Verkeersadvisering

Brouwerij Alphen Chaam

DTV Consultants B.V.
A.R. Jonker
TBO-VK/160039

Breda, 25 april 2016

afbeelding 4.1 Situatietekening beoogde toekomstige situatie. (Bron: Voorontwerp Bestemmingsplan Centrum Chaam Fase 2)

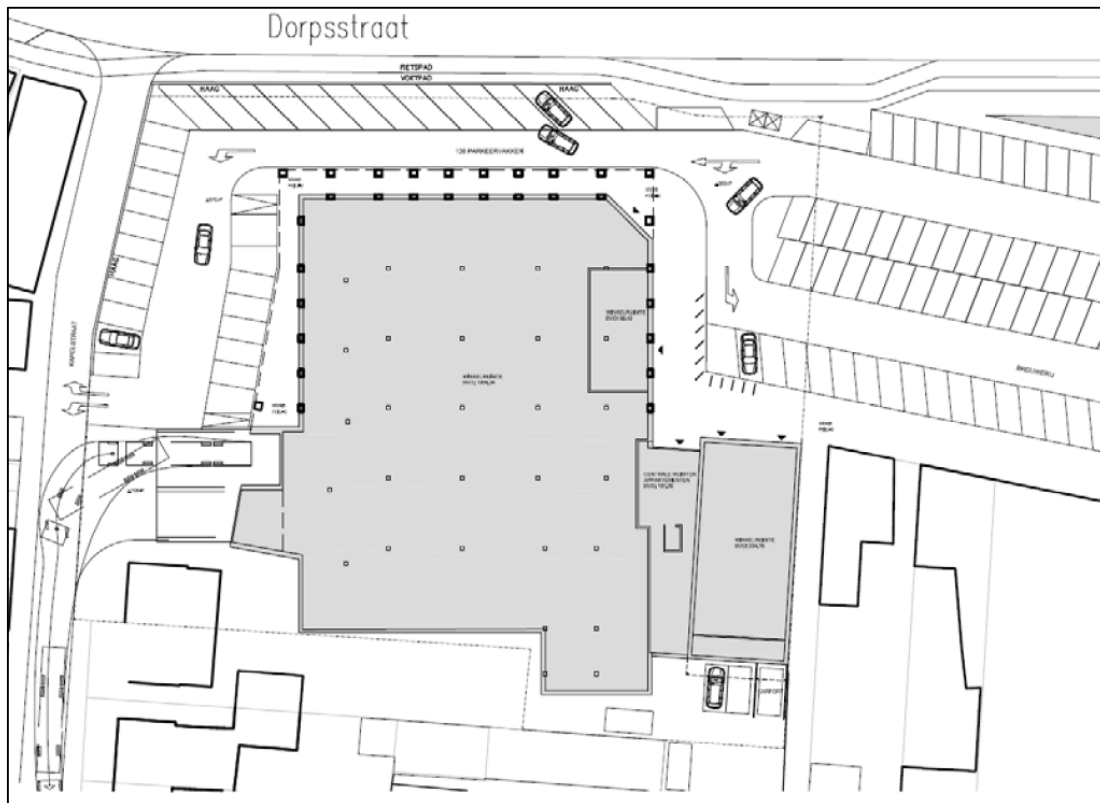
De nieuwe situatie kent een aangepaste verkeersruimte waarbij de huidige inrichting van het bestaande plein wordt voortgezet in de inrichting van het nieuwe gedeelte. De inrichting van het plein en de verkeersruimte op het plein is te kwalificeren als verblijfsgebied. De parkeersituatie maakt gebruik van parkeerplaatsen onder een schuine hoek. Een voordeel van deze manier van parkeren is dat parkeerhandelingen doorgaans sneller kunnen plaatsvinden dan bij haakse parkeervakken. Parkeervakken onder een schuine hoek zijn niet onveiliger dan haakse vakken. Omdat de geplande verkeersstroom voor het gebouw langs, in één richting is, ontstaat een overzichtelijk verkeersbeeld waarbij de gebruikers van de openbare ruimte te maken hebben met een verkeersgedragingen die voldoen aan de verwachting. De snelheden van het verkeer zijn bovendien laag waardoor de kans op letsel bij een ongeval erg laag is.

Wanneer de inrichting van het terrein getoetst wordt aan de infrastructurele principes van Duurzaam Veilig, dan voldoet het ontwerp hier op alle vier de punten aan.

Een punt van aandacht is de uitrit van het terrein aan de Kapelstraat. De Kapelstraat is geen drukke straat en is op het punt van de uitrit voldoende breed, maar deze straat is in de basis van een hogere rangorde dan het parkeerterrein. Aanbevolen wordt de uitrit daarom ook daadwerkelijk als uitrit vorm te geven. Op deze wijze is de voorrangssituatie geregeld en is duidelijk dat verkeer uit de uitrit voorrang moet verlenen aan verkeer dat al in de Kapelstraat rijdt.

afbeelding 4.2 Aandachtspunten voor de fiets, inrijdende fietsers uit westelijke richting

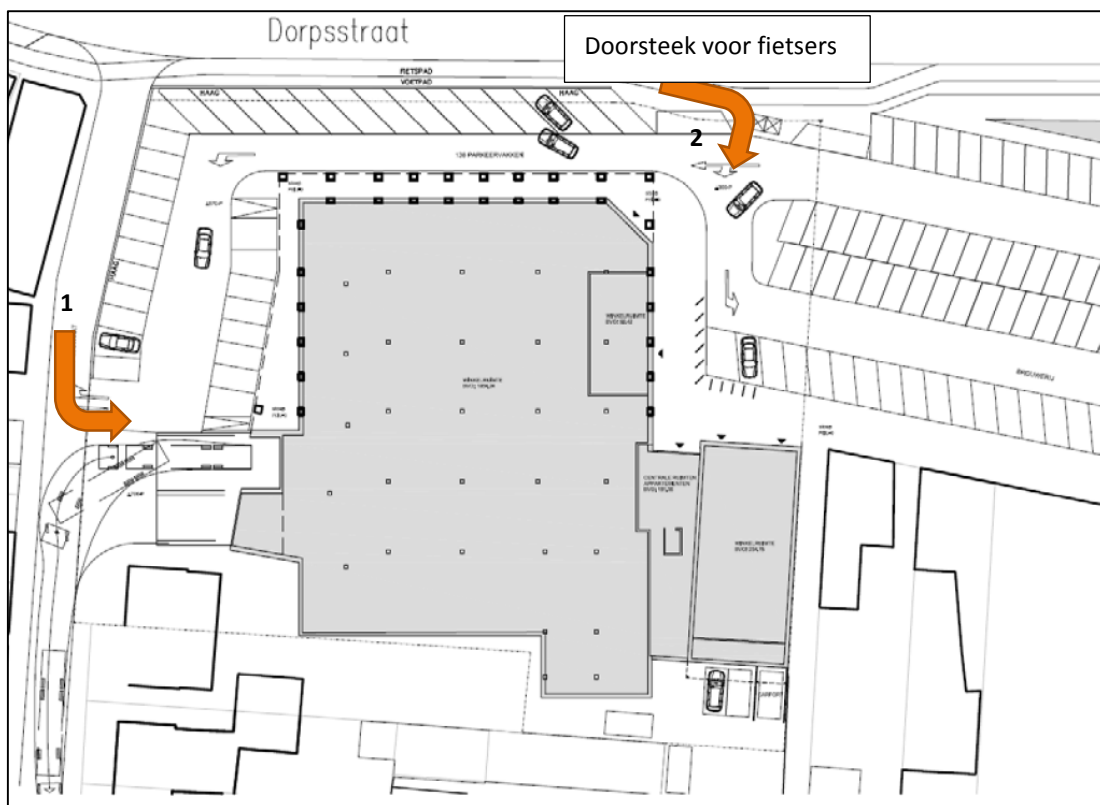
De ruimte rond het gebouw is aan te merken als verblijfsgebied. Dit houdt in dat er vrijwel geen voorrang geregeld wordt tussen bestuurders onderling, dat de snelheden laag zijn en dat de positie van de fietser ten opzichte van de automobilist gelijkwaardig is. De verwachting is echter dat fietsers met de nieuwe detailhandelsbedrijven als bestemming én komende vanuit westelijke richting, het terrein op zullen rijden via de Kapelstraat, tegen de uitgaande stroom van het autoverkeer in. (afbeelding 4.2 nummer 1) Dit vormt niet direct een veiligheidsknelpunt (de snelheden zijn immers laag) maar wel een aandachtspunt. Aanbevolen wordt de fietser die op dit punt het terrein oprijdt, zo direct mogelijk te geleiden naar het trottoir rond de winkels. Voorkomen moet worden dat fietsers langer dan noodzakelijk tegen de richting van het autoverkeer in blijven rijden.

Een andere mogelijkheid die tevens de voorkeur verdient, is om de fietser op een natuurlijkere manier naar de winkels te geleiden door een doorsteek te maken vanaf het fietspad langs de Dorpsstraat ter hoogte van de ingang van de winkels. (afbeelding 4.2 nummer 2) Hier zijn immers ook de fietsenrekken gesitueerd. Deze situatie heeft de voorkeur omdat hiermee de meest natuurlijke route wordt gefaciliteerd en de fietser zo lang mogelijk op eigen infrastructuur blijft rijden waardoor het risico op ongevallen zo klein mogelijk blijft.

afbeelding 4.3 Ontbreken opstelruimte voor de fiets

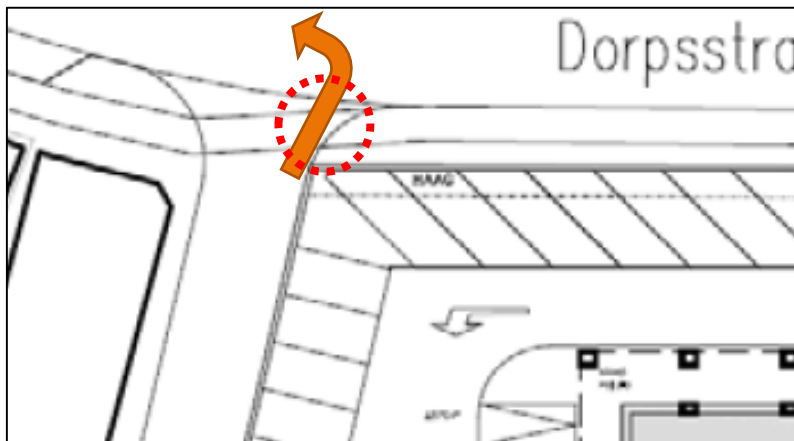
Een nadeel van de geplande vormgeving van het fietspad langs de Dorpsstraat, is dat het fietspad afbuigt naar de rijbaan van Dorpsstraat. Gevolg hiervan is dat een fietser, komende vanuit de Kapelstraat, die in westelijke richting wil rijden, geen opstelruimte meer heeft om over te steken. De wachtende fietser moet daardoor haaks op het fietspad stil gaan staan. Dit werkt mogelijk een gehaaste oversteek beweging in de hand met verkeersveiligheidsrisico's tot gevolg.

Aanbevolen wordt te onderzoeken welke ruimte gevonden kan worden om opstelruimte voor de fietser mogelijk te maken.
